大型トラックのかじ取り装置のリコールについて

リコール届出番号2870

平成23年12月20日、UDトラックス株式会社は下記のリコールを国土交通大臣に届け出しました。

改善箇所説明図

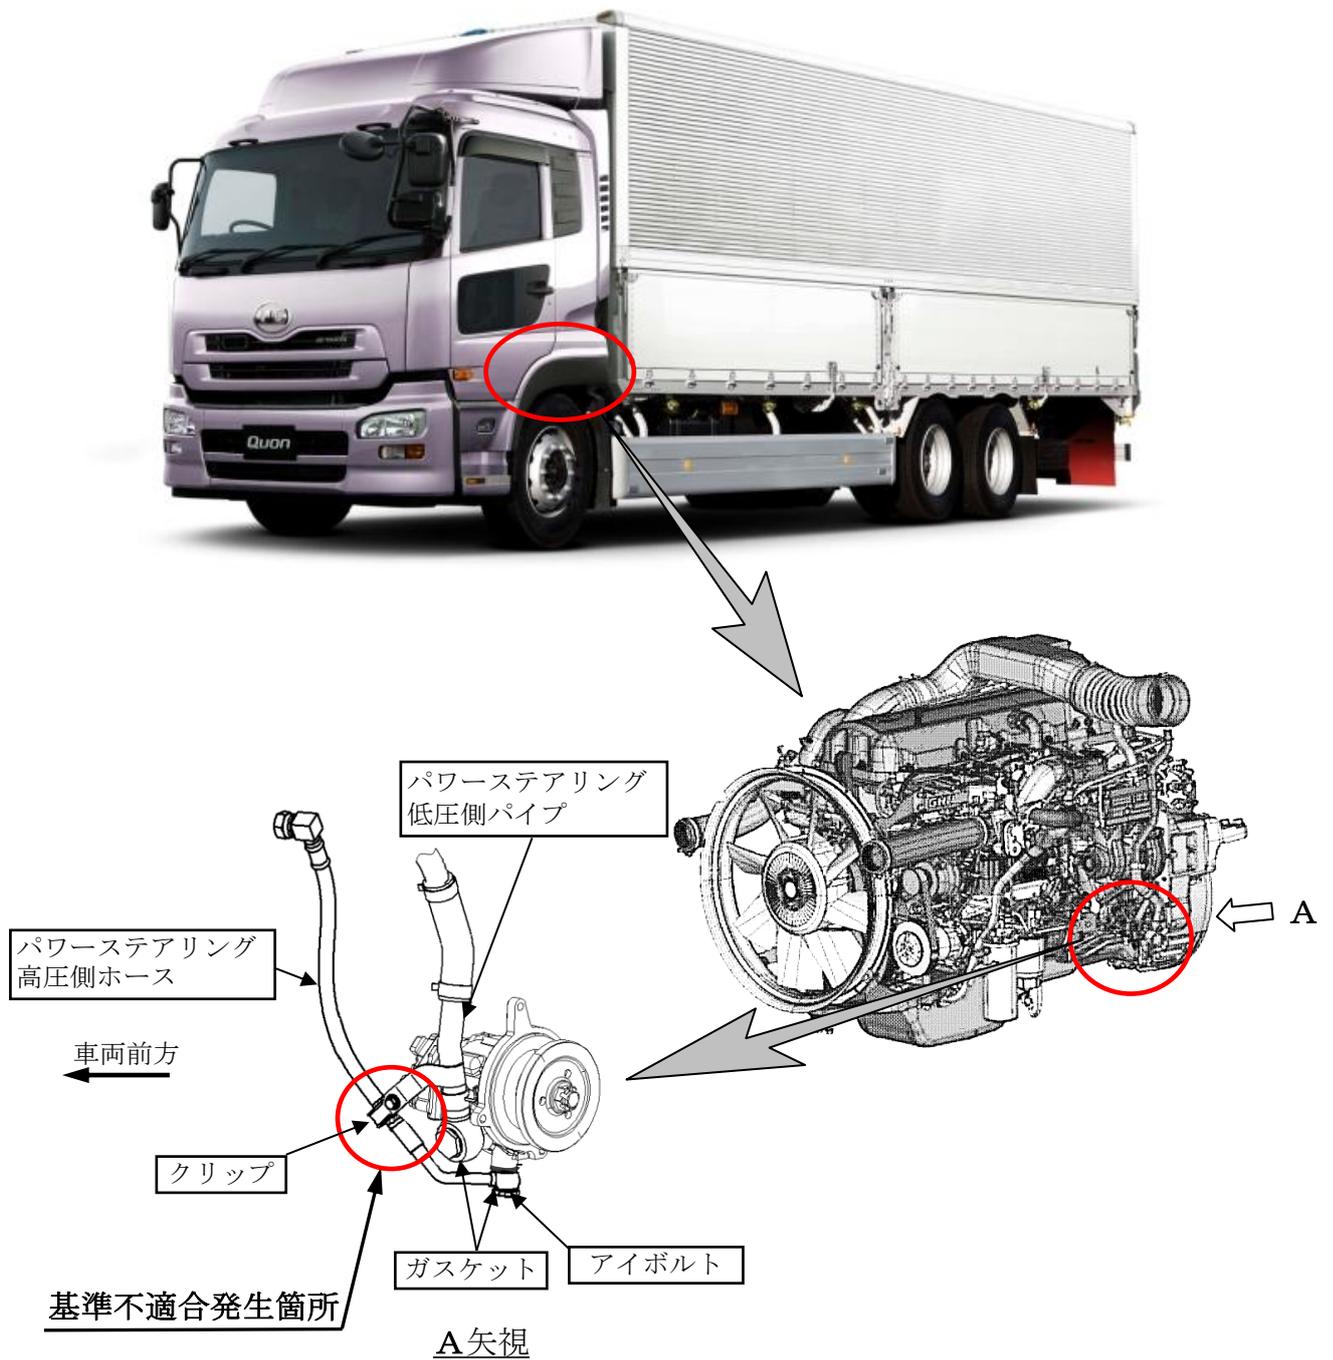
大型トラックにおいて、かじ取り装置のパワーステアリング高圧側ホースの固定方法が不適切なものがある。そのため、そのままの状態で使用を続けると、当該ホースが損傷し、パワーステアリングオイルが漏れ、ハンドルの操作力が增大するおそれがある。

全車両、パワーステアリング高圧側ホース固定部のクリップを取り外し、パワーステアリング高圧側ホース、アイボルト及びガスケットを新品と交換し、当該ホースを位置決め治具を使用して固定するとともに、パワーステアリング低圧側パイプを対策品と交換する。

識別：パワーステアリング高圧側ホースに、白色ペイントを塗布する。
